日本原燃株式会社

再処理事業所再処理事業変更許可申請書

再処理施設の位置、構造及び設備の基準に関する規則の解釈等の改正に伴い、震源を特定せず策定する地震動として標準応答スペクトルを考慮した地震動を追加する。

再処理施設の一般構造の記述のうち、第 6 図(II)の図を追加するとともに、第 5 図(1)及び第 5 図(2)の内容並びに(5) 耐震構造の(i) 安全機能を有する施設の耐震設計の(e)の記述を以下のとおり変更する。

第5図(1) 基準地震動の応答スペクトル (水平方向)

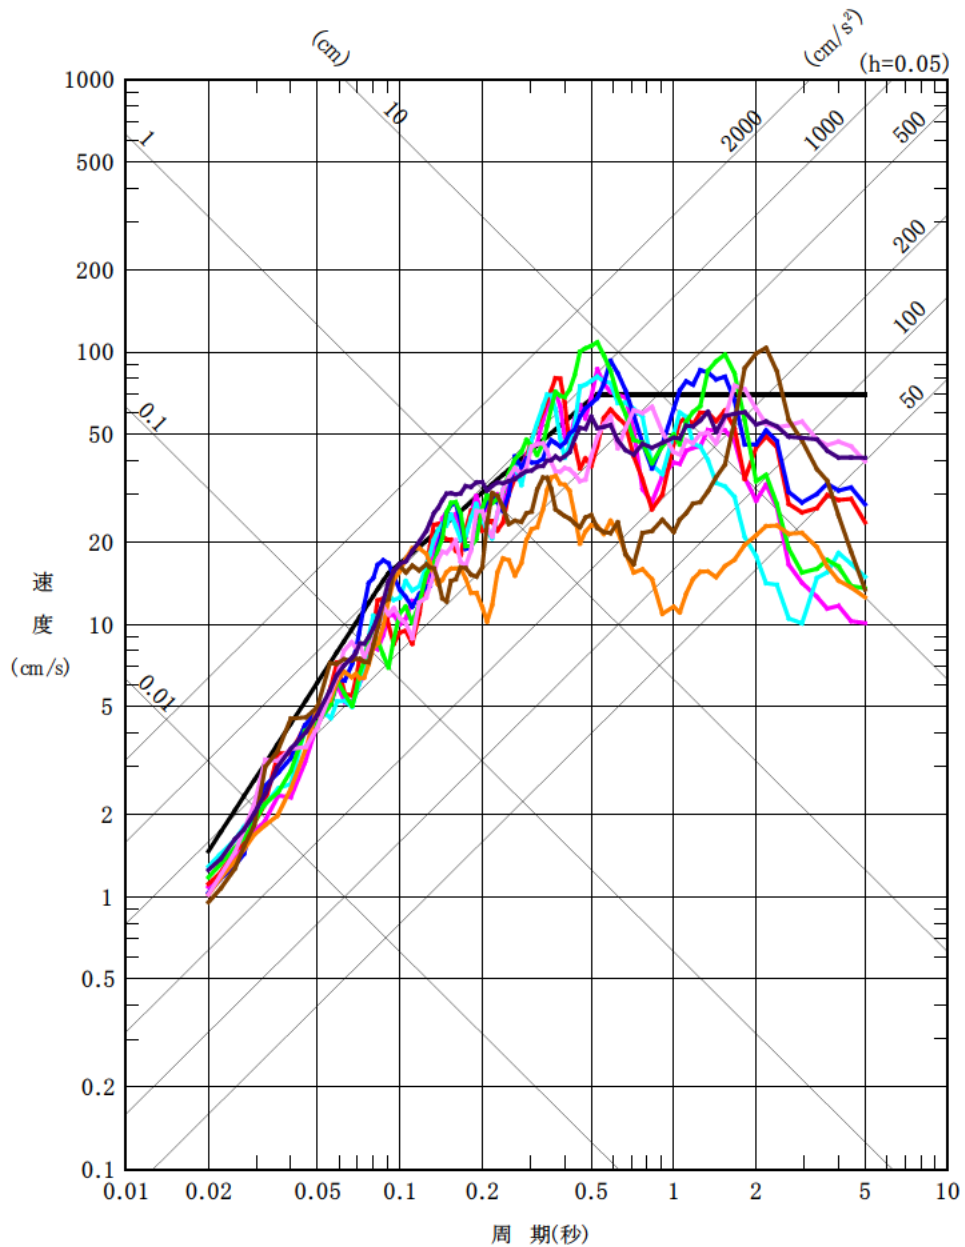
- (e) 基準地震動は、最新の科学的・技術的知見を踏まえ、敷地及び敷地周辺の地質・地質構造、地盤構造並びに地震活動性等の地震学及び地震工学的見地から想定することが適切なものを選定することとし、敷地ごとに震源を特定して策定する地震動及び震源を特定せず策定する地震動について、敷地の解放基盤表面における水平方向及び鉛直方向の地震動としてそれぞれ策定する。策定した基準地震動の応答スペクトルを第 5 図 (1) 及び第 5 図 (2) に、加速度時刻歴波形を第 6 図 (1) ～第 6 図 (II) に示す。解放基盤表面は、敷地地下で著しい高低差がなく、ほぼ水平で相当な拡がりをも有し、著しい風化を受けていない岩盤で S 波速度がおおむね 0.7 km/s 以上となる標高 -70m とする。
